Esame Documentazione

SERNAGLIA DELLA BATTAGLIA (TV)

ZANNONI SCAVI S.R.L. – Richiesta di aumento di rifiuti trattati presso lo stabilimento ubicato in via Masarole – Sernaglia della Battaglia (TV)

Procedura di Verifica dell'assoggettabilità alla VIA ai sensi dell'art. 19 del D.Lgs. n. 152/2006.

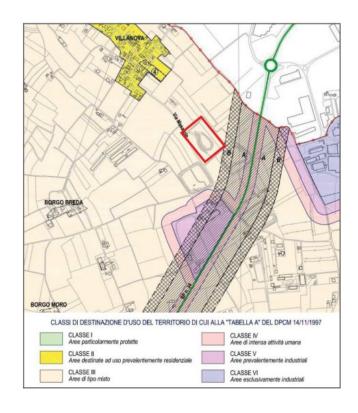
Di seguito viene riportato lo stralcio del piano di zonizzazione acustica comunale con inquadramento dell'area.

L'area di pertinenza dell'impianto ricade nelle aree di tipo misto (classe III), con i seguenti limiti:
